TOELICHTING / REACTIE VERSLAG TT, FASE 2, TERRASWONINGEN

TERRASWONINGEN WATERTOREN

project	136 GRONDGEBONDEN WONINGEN WATERTOREN ASW
datum	2-3-2023
fase	OGV

TERRASWONINGEN WATERTOREN		136-ON-001	
onderdeel	Situatietekening, nieuwe situatie	OGV	
datum	a: 22-12-2022 b: 02-03-2023 c:	d:	schaal 1:500 / A3

- steenstrips min. 20mm
- diagonaal aangebracht kit
- cementgebondenplaat 10mm
- houten regels / geventileerde spouw 30
- structureleplaat 12mm
- waterkerende damp-open folie
- hsb 235x38
- isolatie 185+50mm
- dampdichte folie
- 2x fermacel plaat 15mm

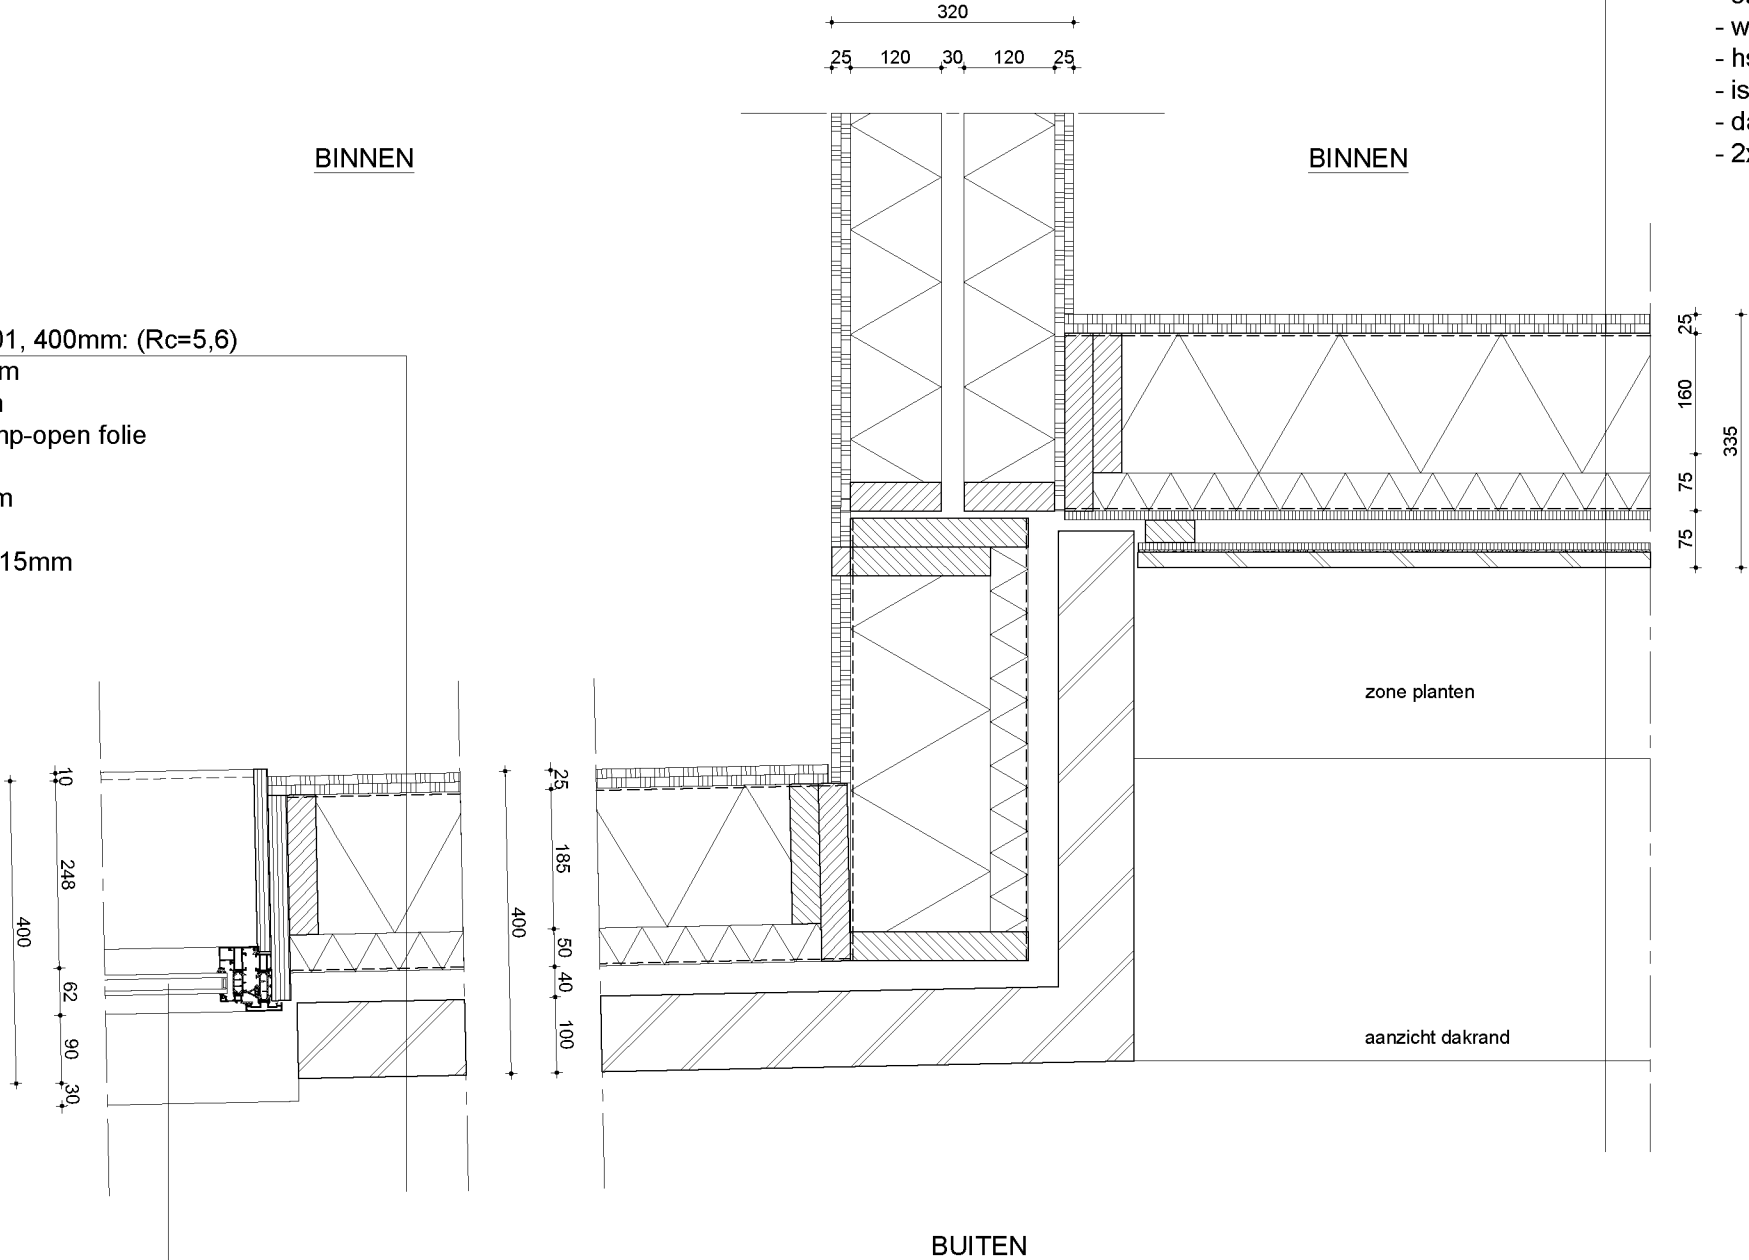
Opmerking 7: "Daarnaast is de situatie van de tuilmuren / perceelgrenzen niet duidelijk; komt / komen hier nieuwe tuilmuren?"

Reactie: In de bijlage is een document toegevoegd met de verschillende aansluitingen op de perceelgrenzen. In hoofdlijnen zijn er vier soorten aansluitingen:

a) Bouwen tegen bestaande woningen: De nieuwe gevelconstructie die wij realiseren zal minimaal voldoen aan de helft van de prestatie-eis die aan nieuwbouw woningen gesteld wordt. (De andere helft mag verlangd worden van het belende pand, spiegelsymmetrie). In de praktijk zullen we echter een hogere waarde halen.

b) Bouwen tegen bestaande woningen, die (deels) op tuinmuur zijn gebouwd. Tuinmuur laten zitten (eventuele uitkragingen wel verwijderen). Wij zetten hiervoor een nieuwe gevel, op eigen fundering. Onze voorkeur heeft het om deze gevels te voorzien van metselwerk maar zal in overleg met burens definitief bepaald worden.

c) Bouwen tegen tuinmuur. In overleg met burens. Het heeft onze voorkeur om tuinmuur hier te verwijderen en metselwerkgevels tot op maaiveld door te zetten. Anders zullen wij een gevel op eigen terrein voor de tuinmuur bouwen.

d) Daar waar wij niet tegen de perceelgrens aanbouwen, laten we de bestaande schuttingen, tuinmuur in principe staan.

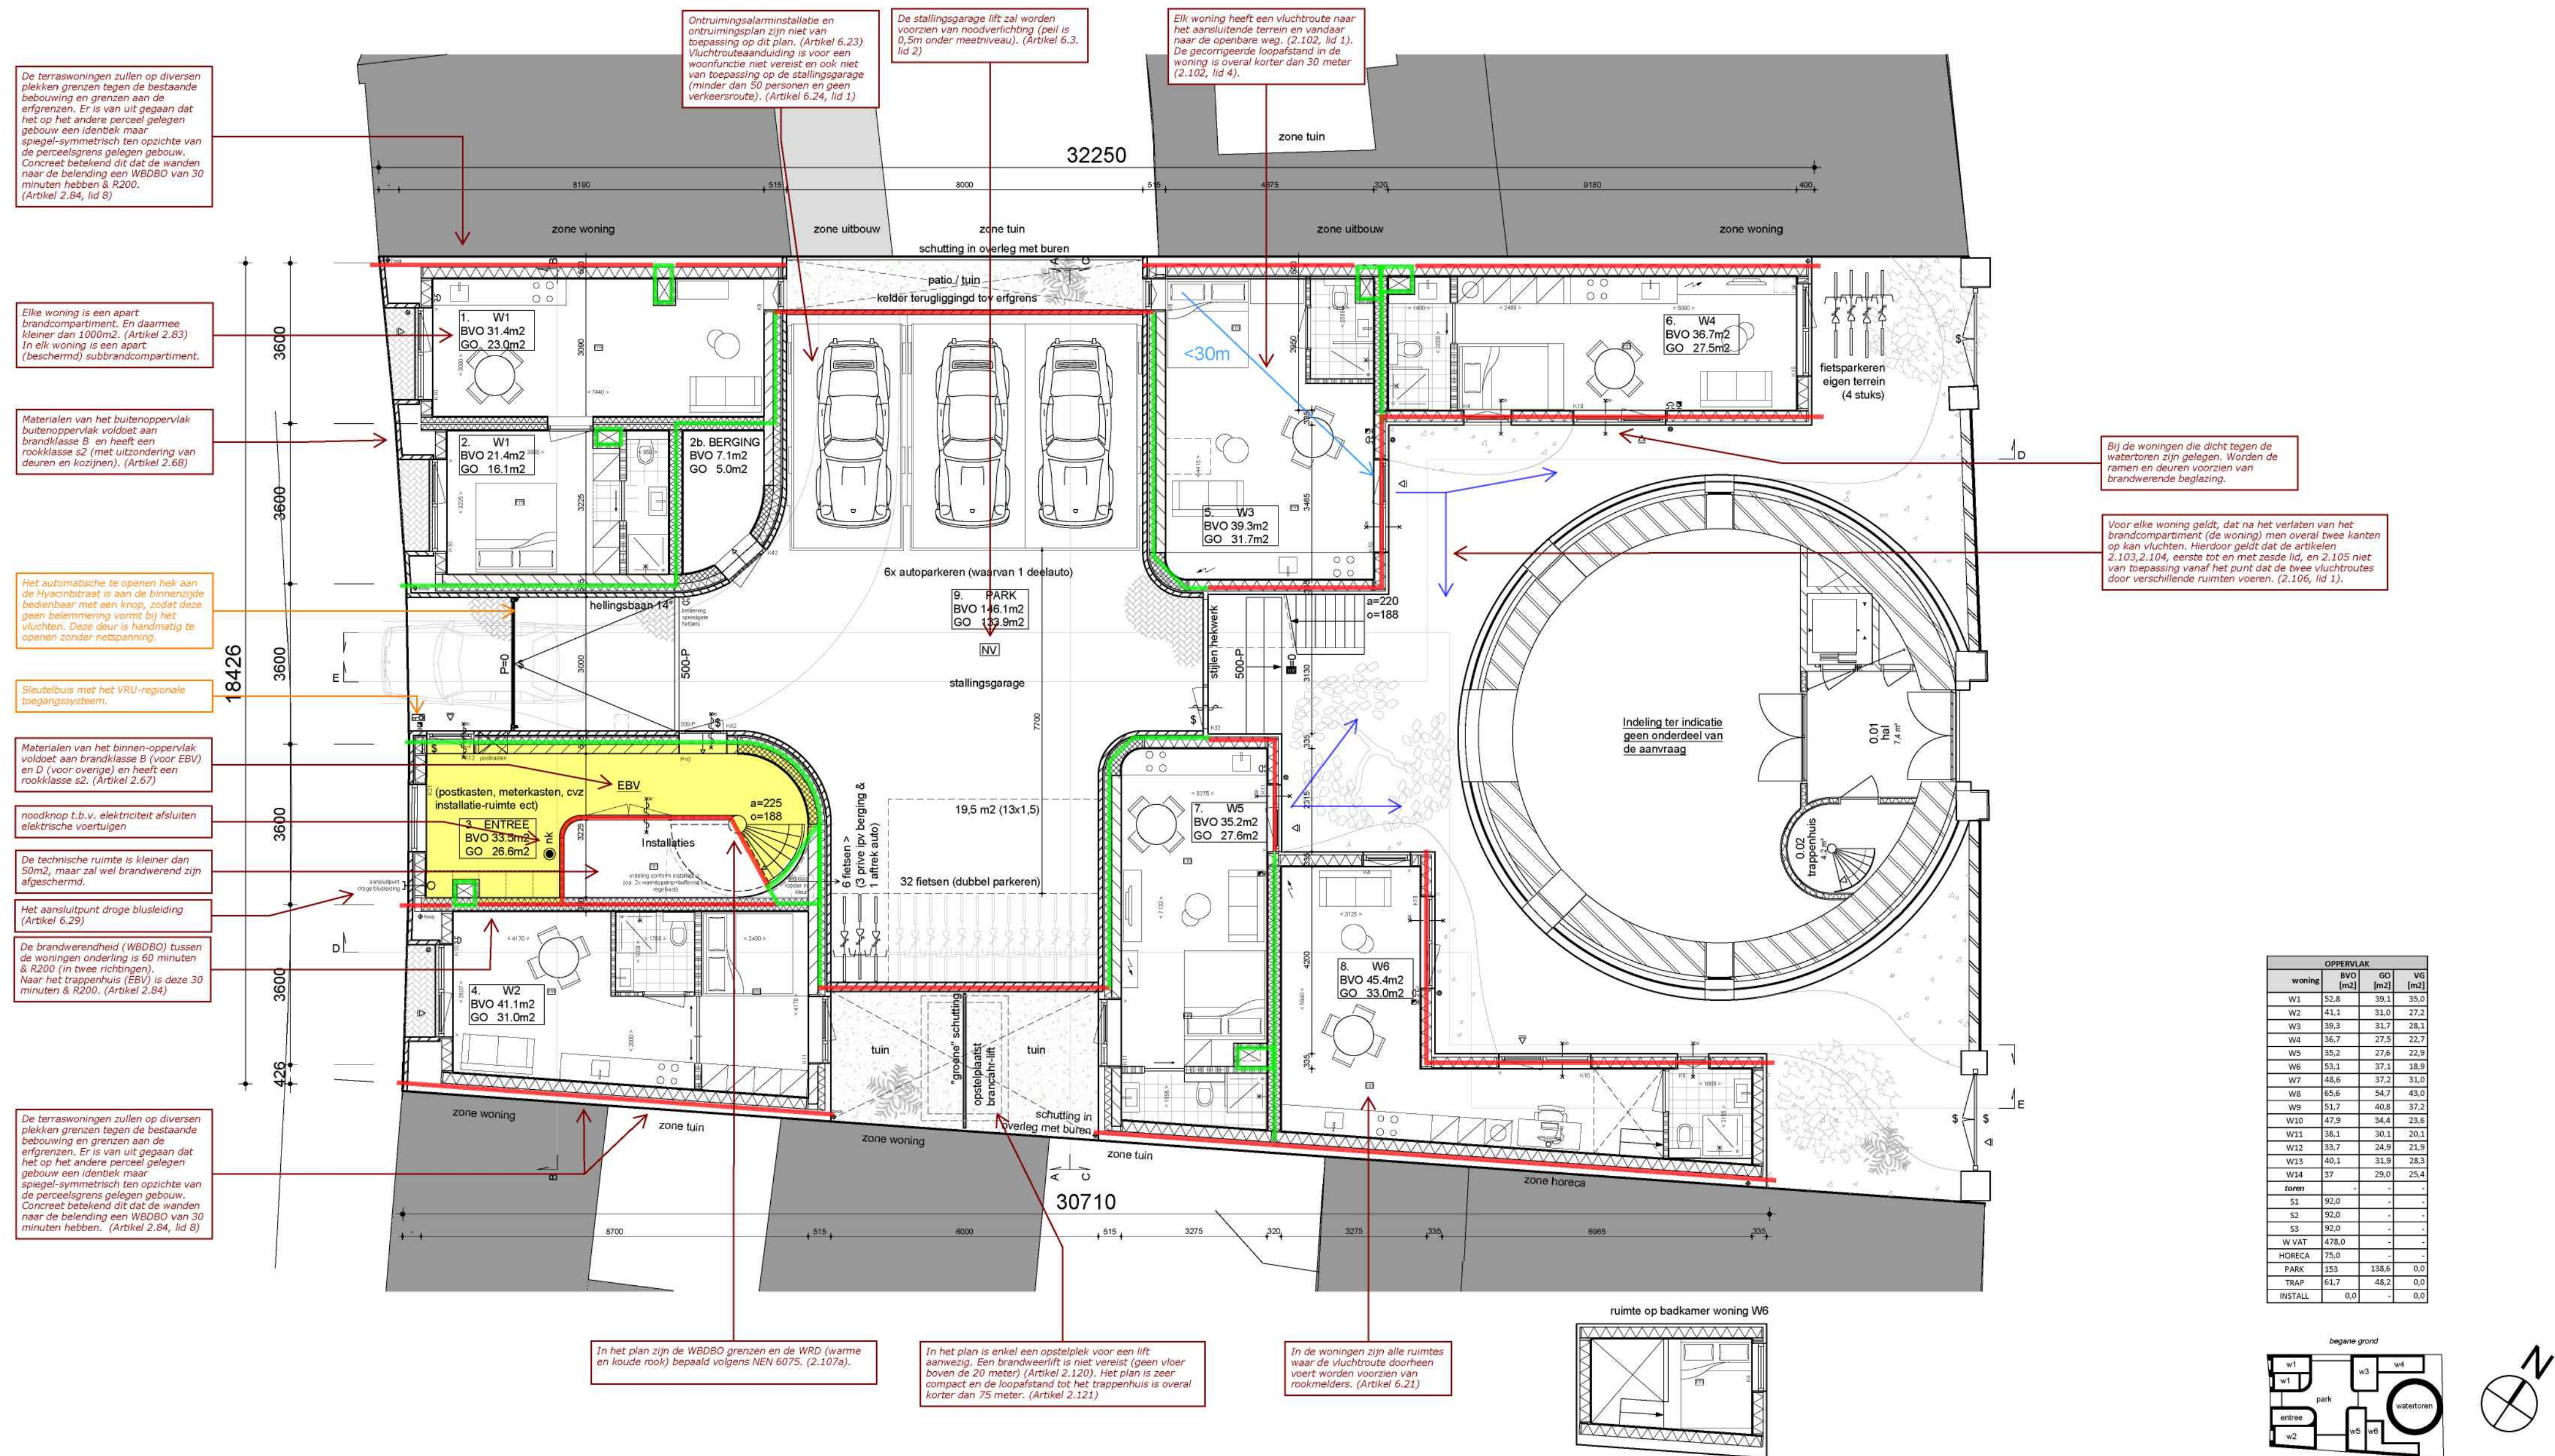
Het geplande bouwwerk, zoals dat is weergegeven in de aanvraag, voldoet niet aan de genoemde regelgeving met betrekking tot brandveiligheid. Een overzicht van de geconstateerde strijdigheden is opgenomen in de bijlage "Adviesrapport WABO-vergunning".

Voor de toetsing van het plan zijn doorsneden toegevoegd met de WBDBO grenzen. Tekstuele wijzigingen op de plattegronden in het rapport zijn in het oranje gearceerd.
